COMUNE DI GENOVA

118 0 0 - DIREZIONE URBANISTICA ED EDILIZIA PRIVATA
Proposta di Deliberazione N. 2021-DL-101 del 17/03/2021

ADOZIONE DI AGGIORNAMENTO AL PUC, AI SENSI DELLA DISCIPLINA DEL MEDESIMO PUC RELATIVA AI SERVIZI PUBBLICI (SIS-S), ART. SIS-S-2 DELLE NORME DI CONFORMITÀ, PER LA RIDEFINIZIONE DELLA DISCIPLINA URBANISTICA DELL'AREA SITA IN VIALE CARLO CANEPA 11, A GENOVA SESTRI, MUNICIPIO VI MEDIO PONENTE

Relazione urbanistica

PUC vigente: Assetto urbanistico - tav. 26

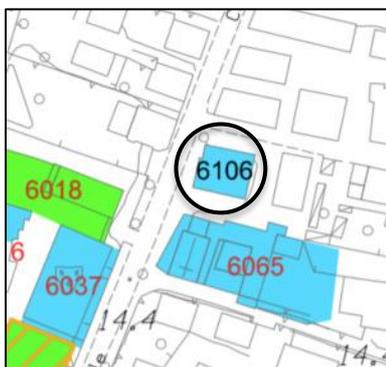
L'area suddetta, oggetto di richiesta di modifica, risulta individuata nella tavola n. 26 *Assetto Urbanistico* del PUC vigente nell'ambito *SIS-S - Servizi pubblici territoriali e di quartiere e parcheggi pubblici*.

Al contorno dell'area classificata a Servizi, il Piano, sempre nell'Assetto Urbanistico, assoggetta i terreni all'*Ambito AC-IU - Ambito di conservazione dell'impianto urbanistico*.

Si propone di modificare la tavola 26 dell'Assetto Urbanistico della Struttura del Piano – Livello 3, inserendo l'immobile analizzato in precedenza nell'*Ambito di conservazione dell'impianto urbanistico* - AC-IU, in quanto ambito prevalente all'intorno.
